リコール届出一覧表

リコール届出日 令和3年8月6日

リコール届出番号	外-3215	リコール開始日	令和3年8月6日
届出者の氏名又は名称	Aston Martin Lagonda Limited 製作国：イギリス Global Director - Aftersales & Client 製作車名：アストンマーティン社 Services 問合せ先：アストンマーティンジャパン Andy West TEL：03-5797-7281		
不具合の部位	座席ベルト等（インストルメントパネル）		
基準不適合状態にあると認める構造、装置又は性能の状況及びその原因	インストルメントパネルのソフトウェアが不適切なため、後席シートベルト非装着警告表示がイグニッションオン時に作動しない、及び走行中に後席シートベルトを外したときにシートベルト非装着警告表示と警告音が作動しない。		
改善措置の内容	全車両、インストルメントパネルのソフトウェアの書き換えを行う。		
不具合件数	国内：0件	事故の有無	国内：なし
発見の動機	社内調査による		
自動車使用者及び自動車特定整備事業者等に周知させるための措置	・使用者：ダイレクトメールにて通知する。 ・自動車特定整備事業者：使用者を把握しているので機関誌等への掲載は行わない。 ・弊社HPに掲載する。

改善箇所説明図

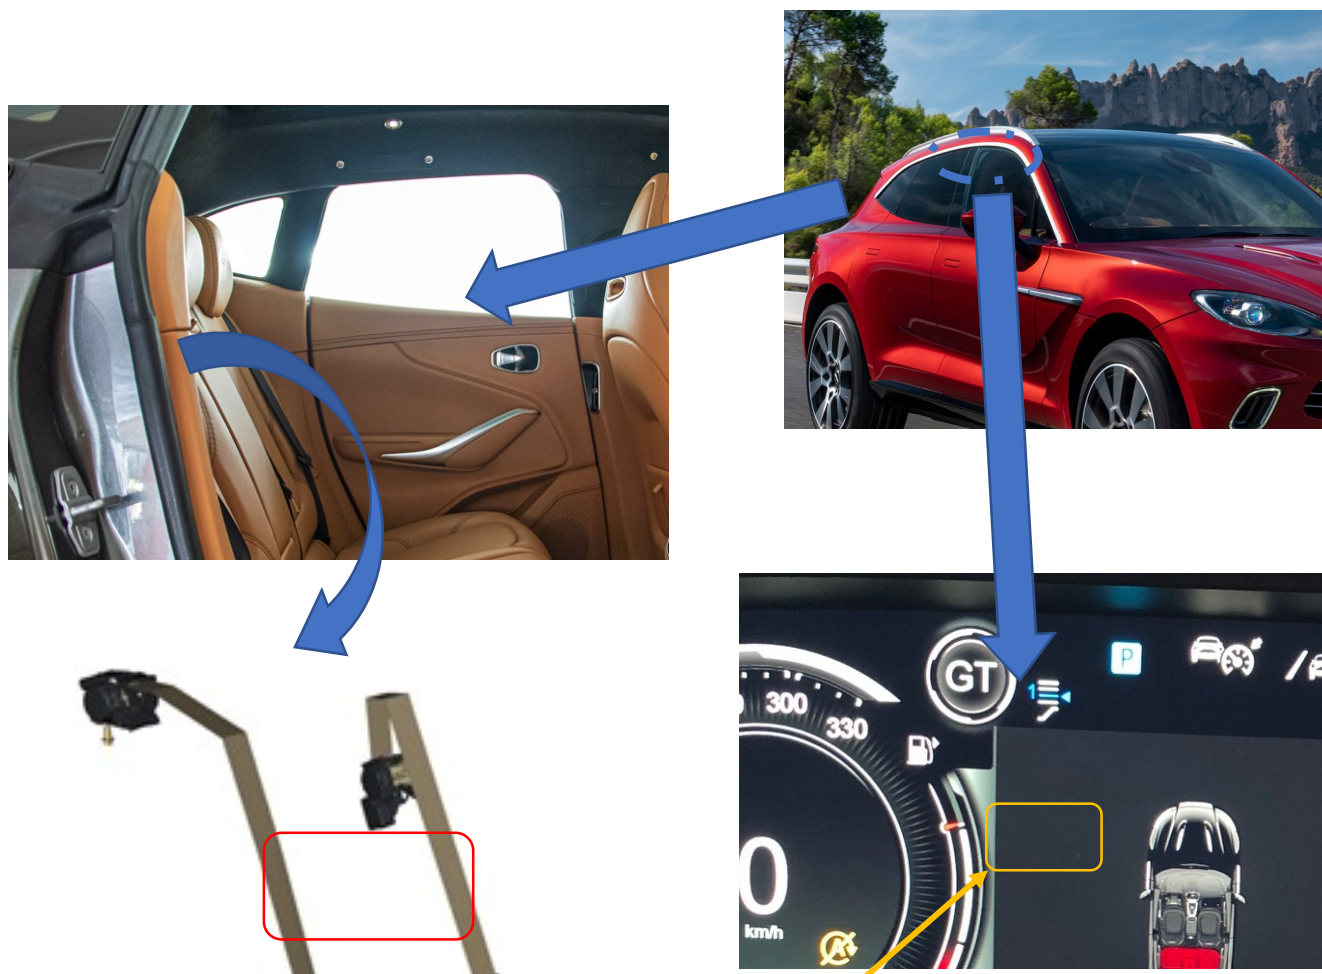
基準不適合発生箇所

インストルメントパネルに表示される後席シートベルト警告表示及び警告音

インストルメントパネルのソフトウェアが不適切なため、後席シートベルト非装着警告表示がイグニッションオン時に作動しない、及び走行中に後席シートベルトを外したときにシートベルト非装着警告表示と警告音が作動しない。

改善の内容

全車両、インストルメントパネルのソフトウェアの書き換えを行う。

運転席ドアストライカーへ黄色ペイントを塗布する
